Město Sušice
Náměstí Svobody 138, 342 01 Sušice
00256129
CZ 00256129
Bc. Petr Mottl, starosta města

Vysvětlení a doplnění zadávací dokumentace č. 1

„SPORTOVNÍ HALA SUŠICE“

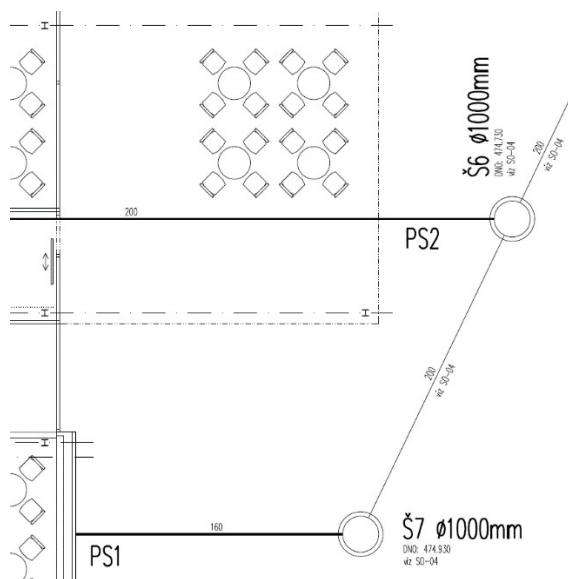
Dotaz č.4:

Nenalezena položka pro trubní vedení přípojky DN150 do Š8 a DN200 do Š7 od objektu.
Ve VV uvedeny pouze položky:

13	K	SO-04.02.01	Potrubí kameninové KT 200, integrovaný spoj	m	14,000
14	K	SO-04.02.02	Potrubí plastové, systém KG DN 200	m	30,000

Žádáme zadavatele o doplnění.

VV je správně a sedí s výkresem podélného profilu, kde veřejná část přípojky je z kameniny a domovní část je z plastu. V situaci SO-04 uvedeno chybně u domovní části KT.

V situaci trubní vedení DN160 a DN200 od objektu je součástí SO-01 (viz výkres ZTI 1.NP, kde je tučně uveden rozsah trubního vedení vnitřního/venkovního).
